Sieverdinkweg 22

Nota zienswijzen Sieverdinkweg 22

Voor het adres Sieverdinkweg 22 heeft een ontwerp omgevingsvergunning ter inzage gelegen. Het betreft een omgevingsvergunning op grond van art. 2.1, lid 1 onder a Wabo en art. 2.1 lid 1 onder c Wabo gelezen in combinatie met art. 2.12 lid 1 sub a onder 3 Wabo. Met deze omgevingsvergunning wordt afgeweken van het geldende bestemmingsplan als het gaat om een in het bestemmingsplan opgenomen sloopverplichting, de bouwhoogte voor een bijgebouw en de toegestane oppervlakte voor een woning. Er is één zienswijze ingediend op de ontwerp omgevingsvergunning. Deze zienswijze is in dit document samengevat en van een reactie voorzien. De inhoud van deze nota zienswijzen is meegewogen bij het besluit tot verlening van de omgevingsvergunning voor de verbouw van een voormalige loods tot een woning met berging.

omgevingsvergunning
(Wet algemene bepalingen omgevingsrecht)

Bijlagen *uitsneden bouwtekeningen*

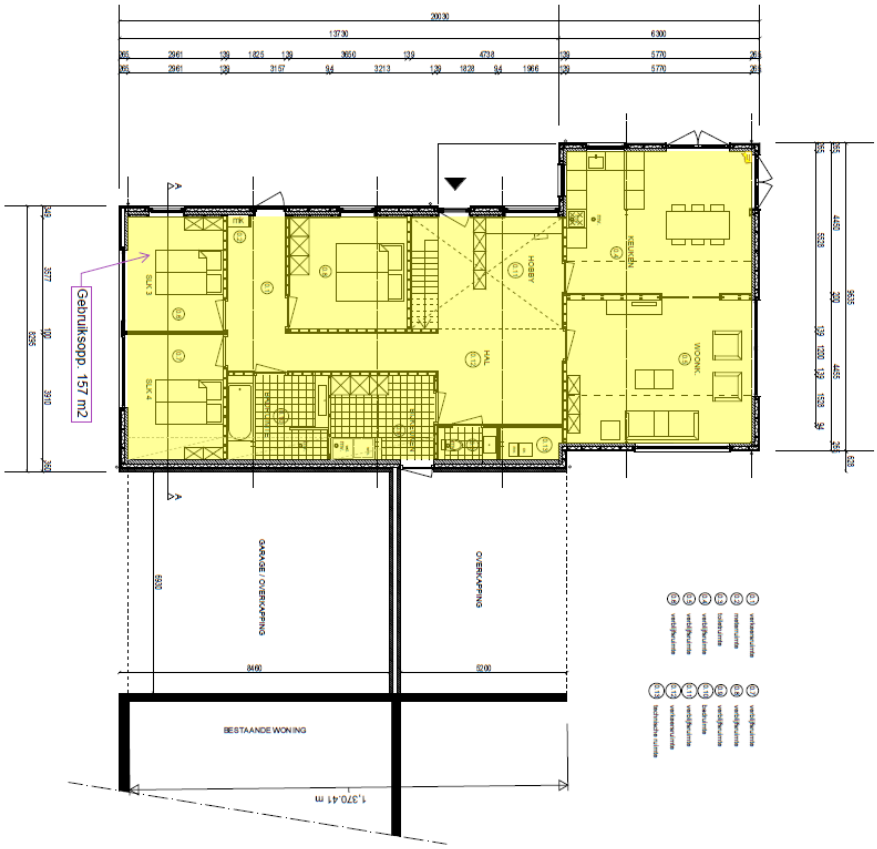
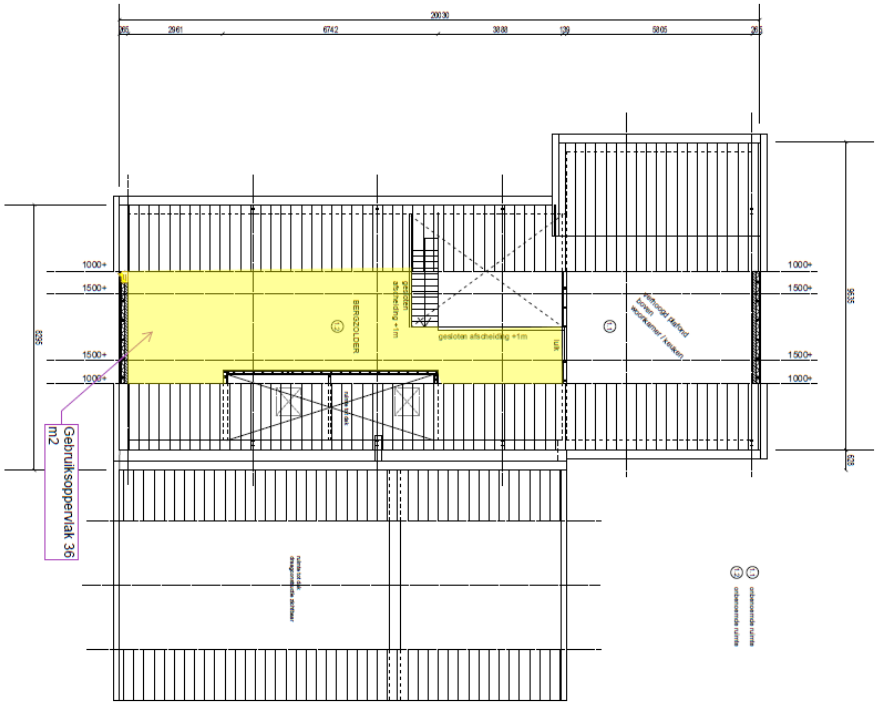
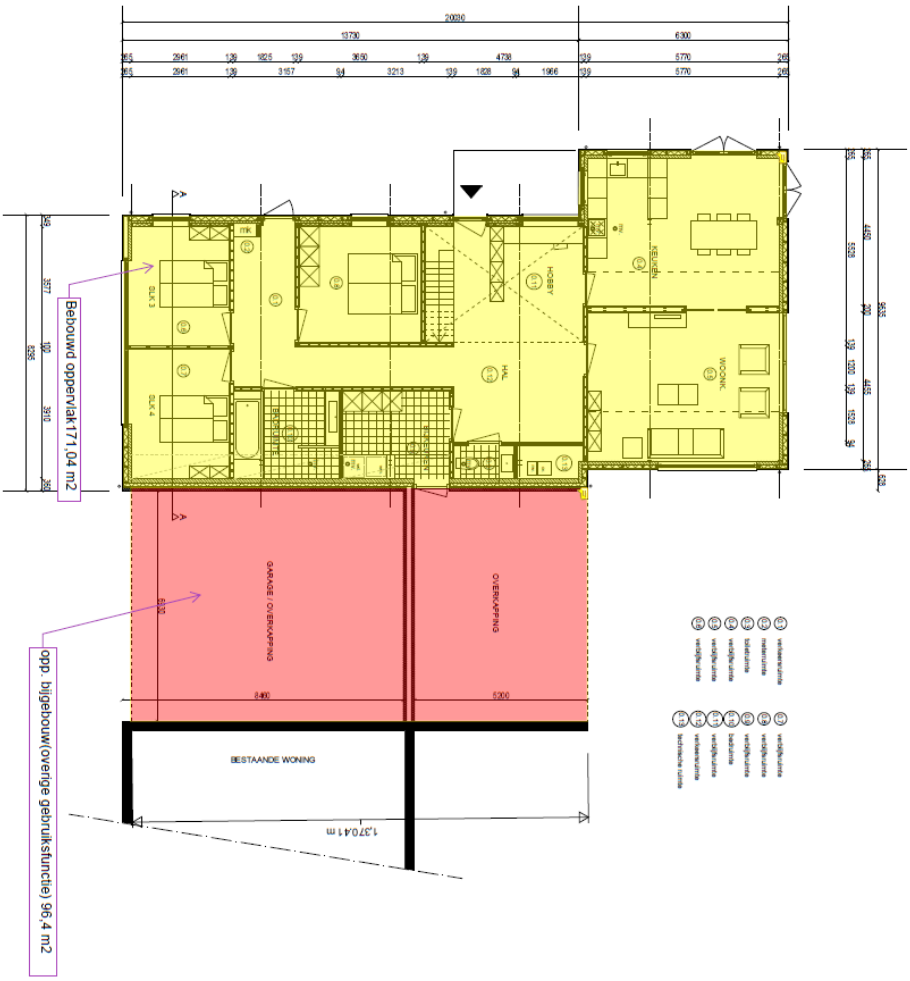
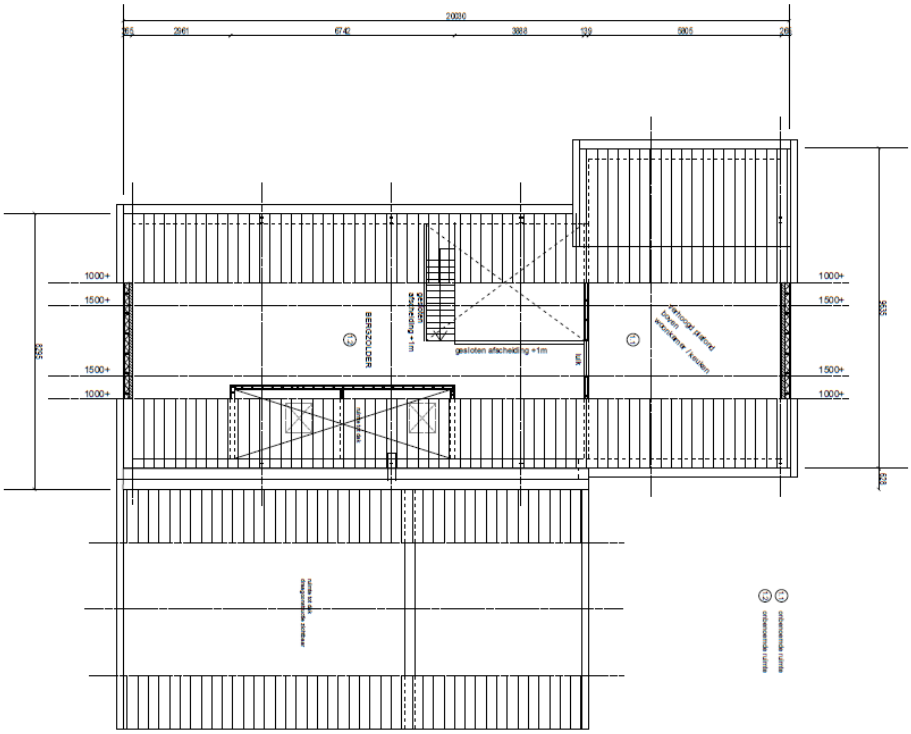
j. De indiener stelt dat de vergunde woning een oppervlakte heeft van 174,6 m^2.
k. De indiener stelt dat het bouwplan beoordeeld moet worden als nieuwbouw op grond van het bouwbesluit 2012.

a. De indiener zegt dat het geen integraal advies betreft, er geen bouwplanoverleg heeft plaatsgevonden en dat indiener niet gekend of gehoord is inzake het welstandsadvies.
b. De indiener stelt dat de oppervlakte van de woning 192 m2 wordt.
c. Indiener noemt dat de loods al wordt gebruikt als woning.
d. De indiener stelt dat in de omgevingsvergunningaanvraag vermeld had moeten worden dat de aanvraag betrekking heeft op meerdere adressen. Dit omdat er volgens de indiener van de zienswijze sprake is van een gezamenlijke muur.
e. De indiener noemt dat in het welstandsadvies staat dat zink, afvoeren en goten zichtbaar of aanwezig zijn. De indiener stelt verder dat diverse elementen er anders uitzien en noemt dat de woning niet gereed is.

j. Deze stelling is onjuist. Op grond van de bouwtekening kan de oppervlakte van de woning gewoon bepaald worden. Wel is er sprake van een misslag in de toelichting bij de ontwerp omgevingsvergunning. Daarin staat namelijk dat het grondoppervlak van de te vergunnen woning 155,6 m2 bedraagt. Dit moet 171,04 m2 zijn. Deze misslag zal worden hersteld in de toelichting op de te verlenen omgevingsvergunning. De indiener noemt een gebruiksoppervlakte van 192 m2. Voor het bestemmingsplan (en het afwijken daarvan middels deze omgevingsvergunning) is echter uitsluitend het grondoppervlak van belang en niet de gebruiksoppervlakte. In de bijlage bij deze nota zienswijzen zij uitsneden uit de (bouwtekeningen bij de) omgevingsvergunning opgenomen waarop het onderscheid tussen grondoppervlak en gebruiksoppervlak inzichtelijk is gemaakt.

b. Zie het antwoord op punt j van de oorspronkelijke zienswijze.
c. Het gebruik als woning is toegestaan op grond van het vigerende bestemmingsplan Sieverdinkweg 20-24.
